Modulo per la presentazione delle osservazioni per i piani/programmi/progetti sottoposti a procedimenti di valutazione ambientale di competenza statale

ID: Codice procedura (ID_VIP/ID_MATTM):10844

Impianto per la produzione di energia elettrica da fonte eolica, costituito da 6 aerogeneratori della potenza complessiva di 37,2 MW, un sistema di accumulo da 25 MW e relative opere connesse in località "Rempillo" nel comune di Pitigliano (GR).

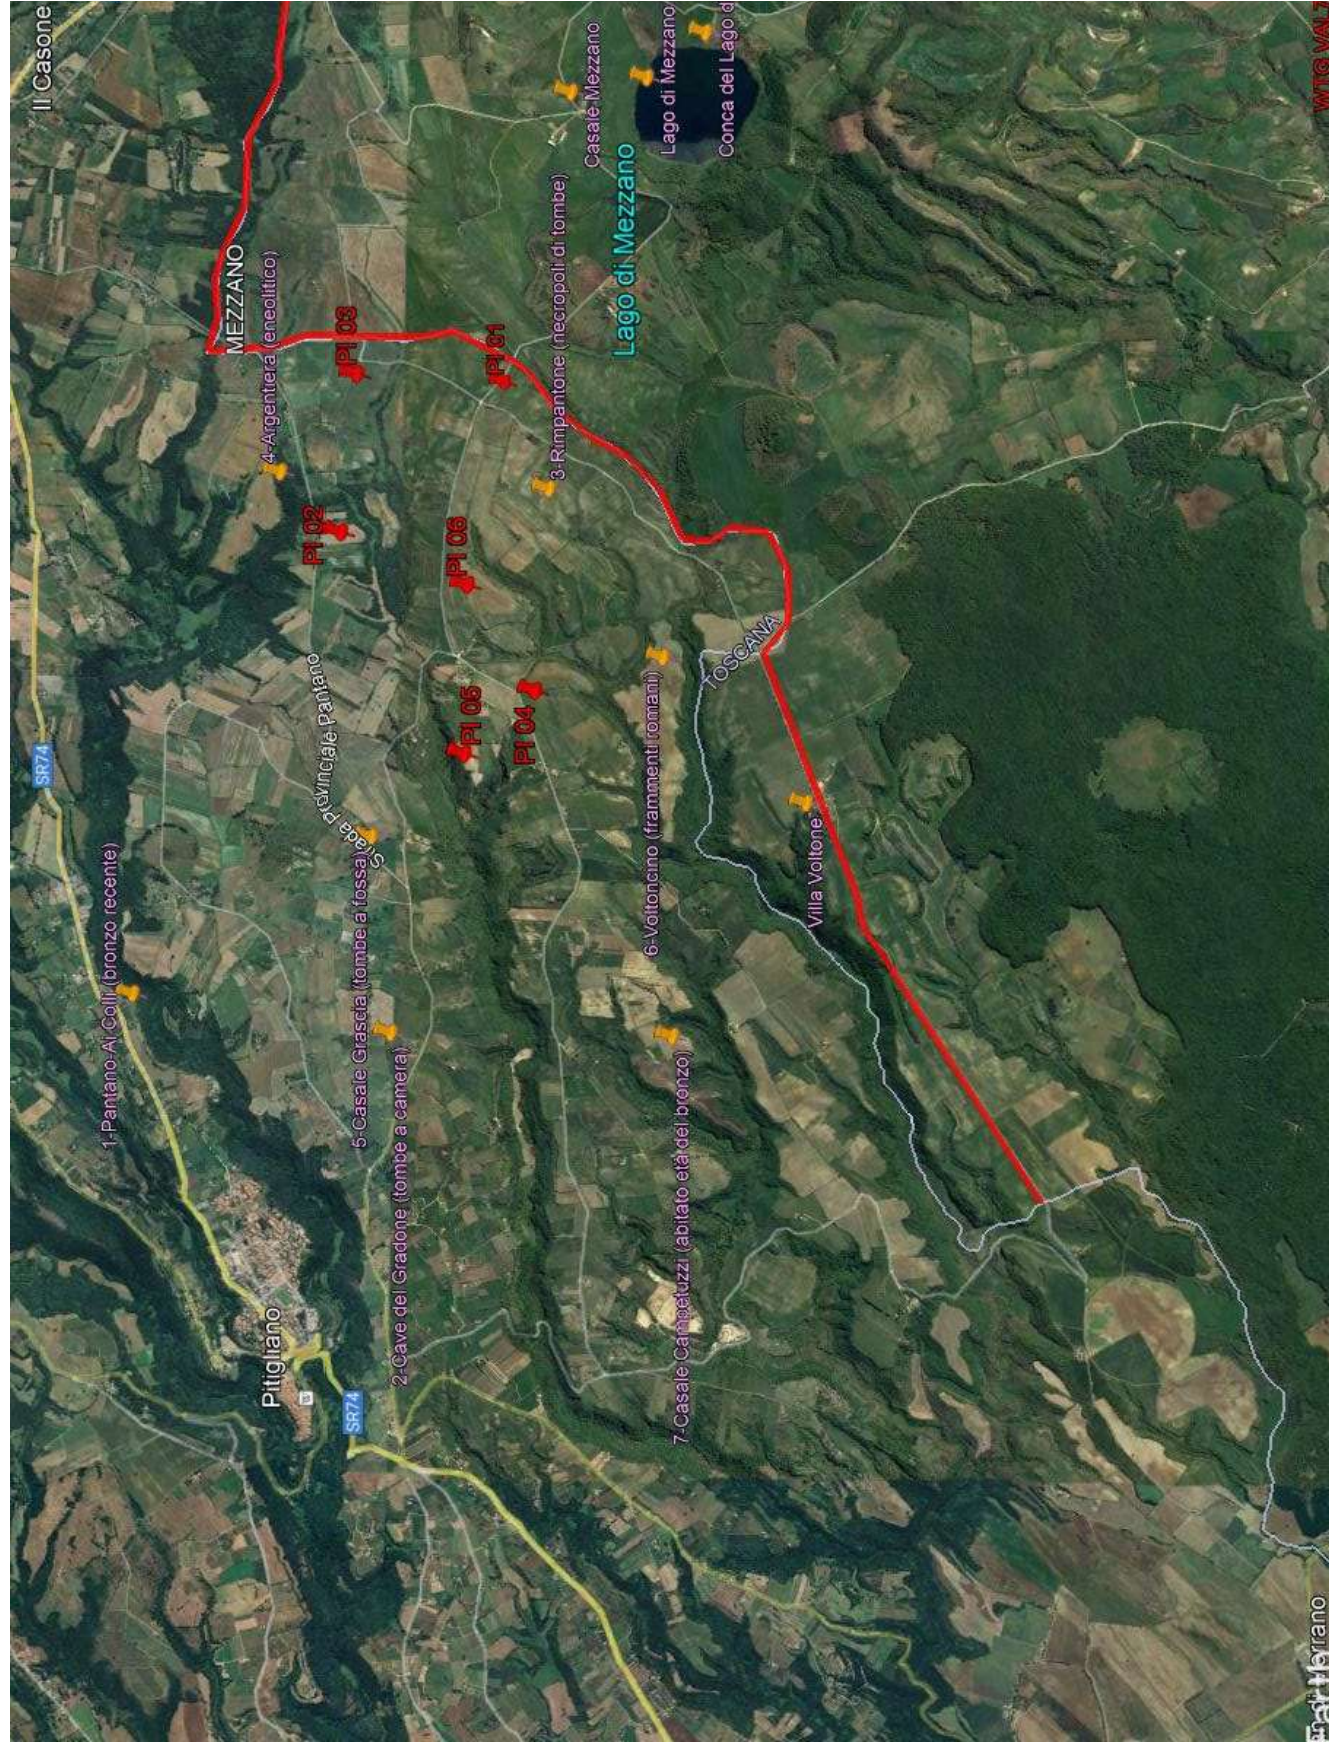
In sintesi, visti l'art. 20 comma 8 lettera c) quater del D.Lgs n 199/2021 e le Linee guida nazionali appena citate, considerato l'enorme impatto dell'impianto eolico industriale denominato "Rempillo" sulla zona paesaggistica di notevole interesse pubblico ben individuata nelle immagini n.1 e n. 2 e sui Beni Culturali evidenziati nell' immagine n. 3 dell'Allegato alle presenti Osservazioni e per gli impatti anche sull'area intermedia e vasta dei pregiati territori laziali della Tuscia settentrionale e in particolare di quelli del pitiglianese ricco di emergenze agricole, naturalistiche, storiche e archeologiche del periodo etrusco ma non solo, si chiede che venga negata l'autorizzazione all' insediamento dell'impianto eolico denominato "Rempillo".

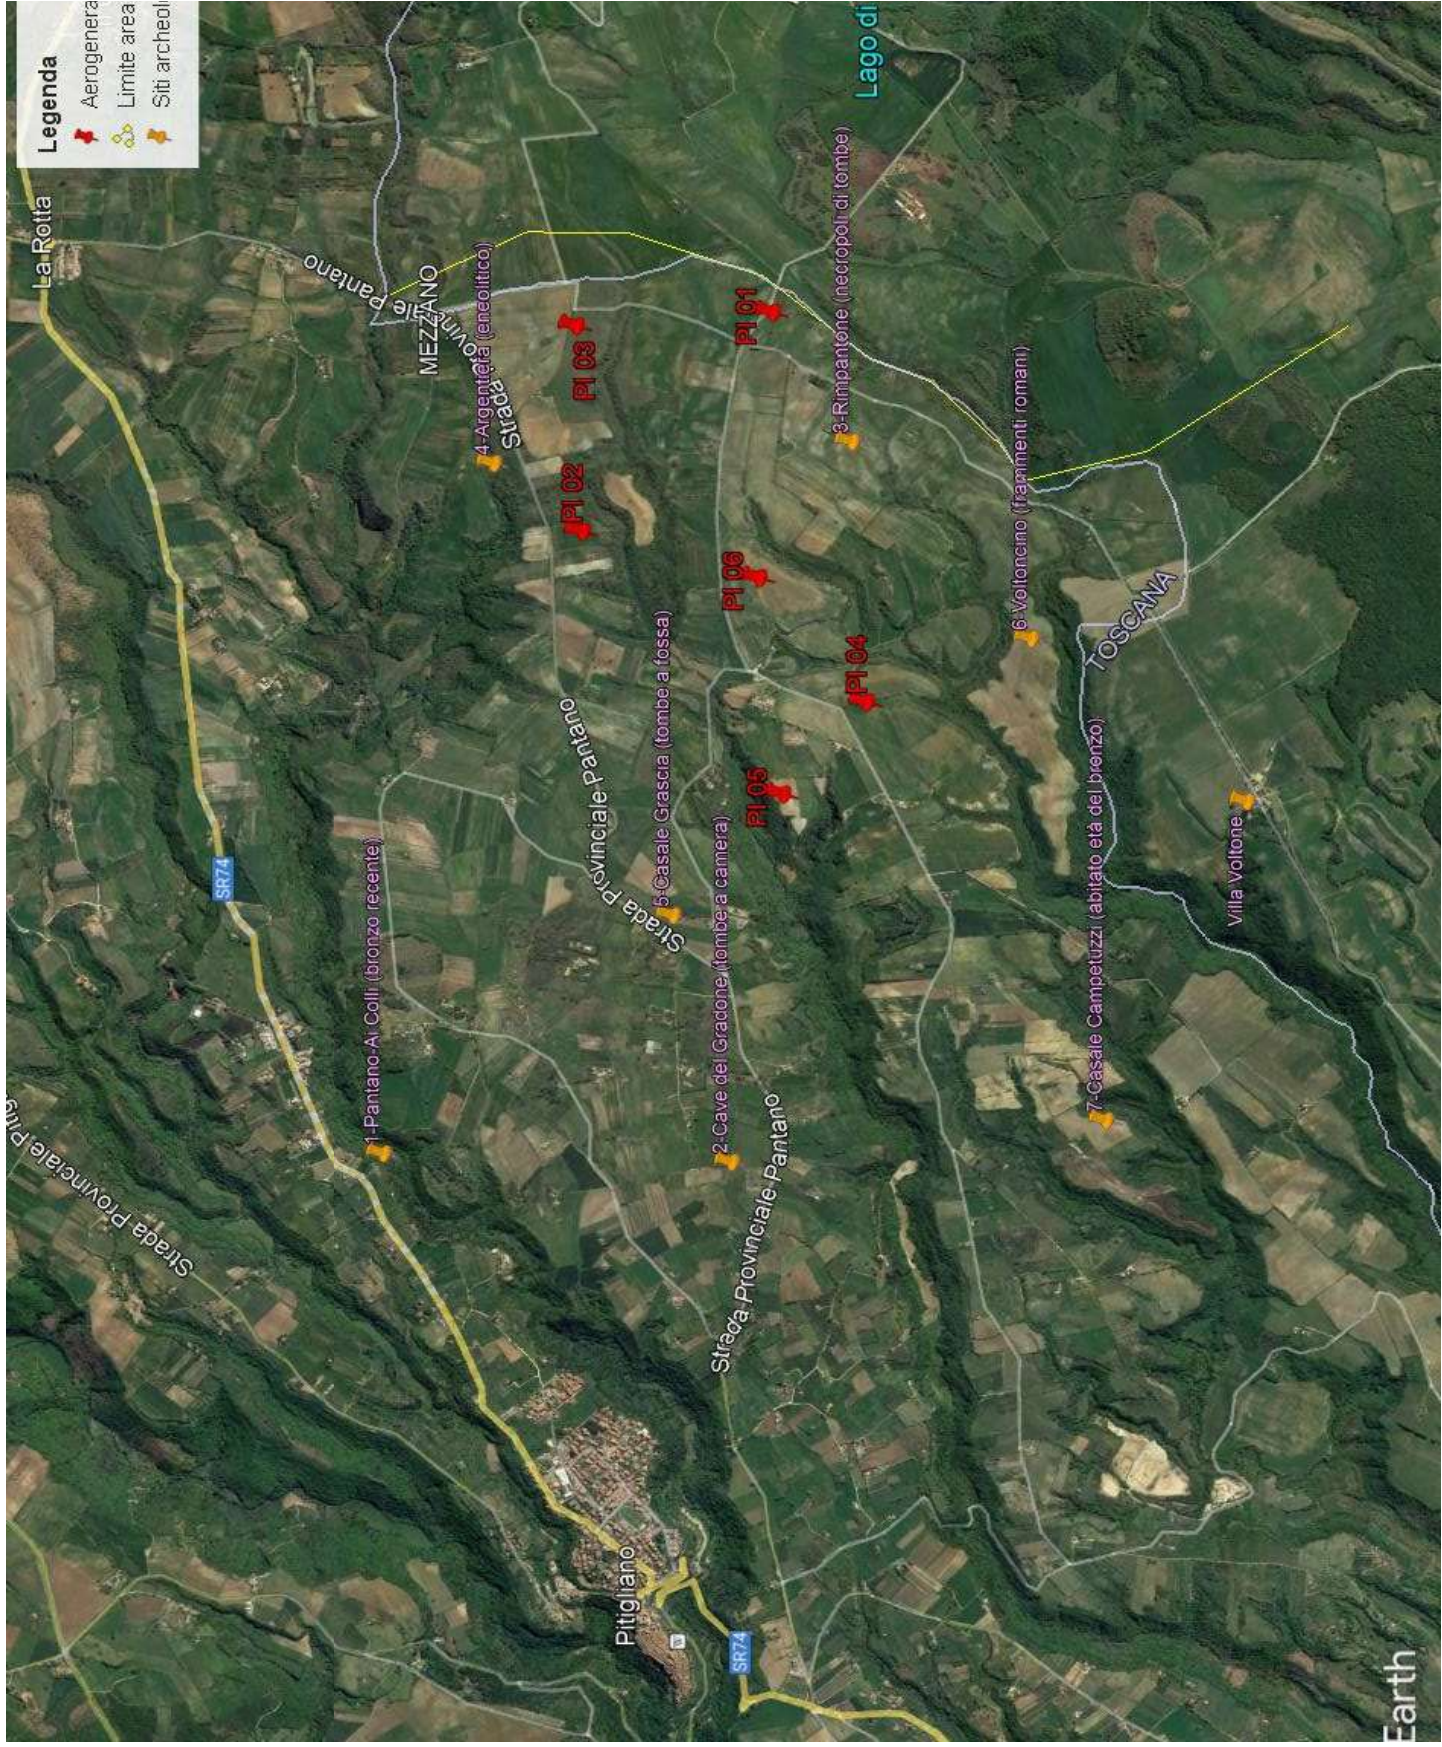
Inoltre, la zona in cui insisterebbe l'impianto eolico industriale Rempillo è compresa nelle fasce di rispetto di 3 km di diversi beni archeologici tutelati dalla parte II del Codice dei Beni Culturali (vedi Allegato, immagine n. 3). Inoltre le pale P04 e P05 ricadono all'interno di un'area archeologica che la Proponente vorrebbe cancellare per il semplice fatto che non è riportata nel documento regionale ma nel documento provinciale come meglio dettagliato nell'Osservazione n. 5.

- g) I terreni di Uso Civico presenti ex art 142 com. 1 lettera h) nell'area intermedia e vasta nel territorio del Comune di Farnese (Pian di Lance, Roggi ed altri nella Selva del Lamone);
- h) Le zone di interesse archeologico evidenziate nell'immagine n. 3 a cui si aggiungono anche l'importante abitato protostorico di Sorgenti della Nova e Ruderii del Castello altomedioevale che si trovano a circa 4 km dalle aree in cui è stato progettato l'impianto eolico industriale. Poco più lontano i resti del castello medioevale "Morrone". Nell'area vasta le preziose necropoli eneolitiche (Poggi Alti) ed etrusche di Pitigliano, Sovana e Sorano.
- i) I pregiati prodotti agricoli come il vino bianco DOC di Pitigliano.

Analisi degli Impianti Eolici Esistenti e in Prog

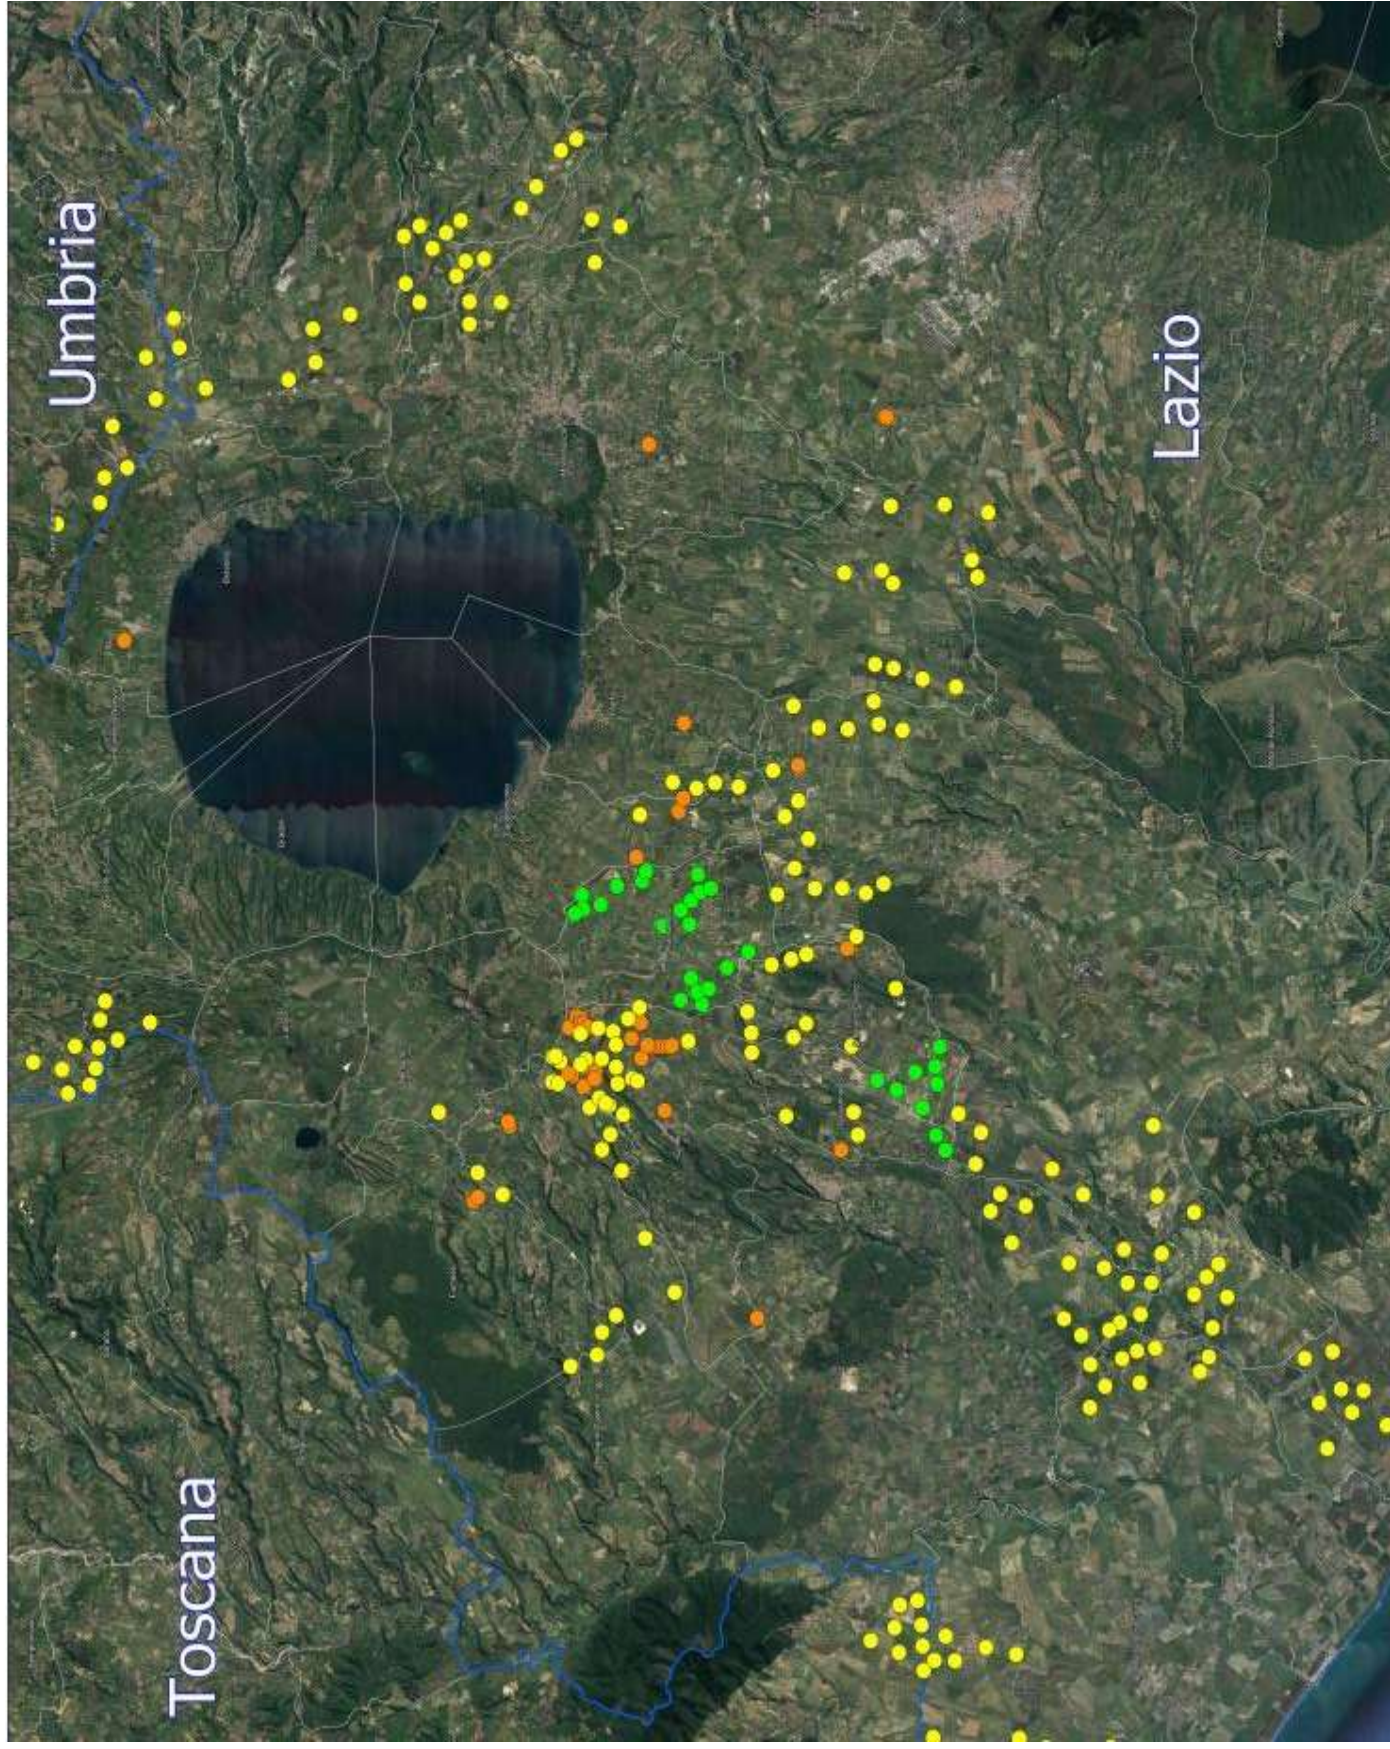
Quindi anche la Regione Lazio come Ente deputato dalla normativa nazionale a legiferare sulle aree idonee e non idonee si è espressa riguardo al fatto che abbia assolto ai doveri e alle quote stabilite dal PNIEC e in ambito regionale la provincia di Viterbo è stata quella con il più alto tasso di impianti FER tra tutte e quindi ormai satura ed il cumulo degli impianti FER installati, autorizzati e in progetto rappresenta una elevata criticità per la sostenibilità ambientale di ulteriori eventuali iniziative. L'impianto eolico “ Rempillo” pur essendo “esterno al confine provinciale e regionale ma nelle sue immediate vicinanze (a soli 100 metri i primi due aerogeneratori) oltre ad impattare sul territorio e sulle economie di tre Comuni del Lazio (Farnese, Valentano e Latera) si trova nelle fasce di rispetto dei Beni di notevole interesse pubblico come si è evidenziate nelle Osservazioni nn. 1 e 2 e crea degli impatti negativi anche sui beni naturalistici come verrà dettagliato nell'Osservazione n. 4. Inoltre andrebbe a sommarsi al già enorme cumulo di impianti eolici e fotovoltaici e geotermici che già creano una elevata criticità ambientale nella provincia di Viterbo e interferiscono anche con il territorio toscano come si può vedere dalle immagini nn. 4 e 5 dell'Allegato n. 1.
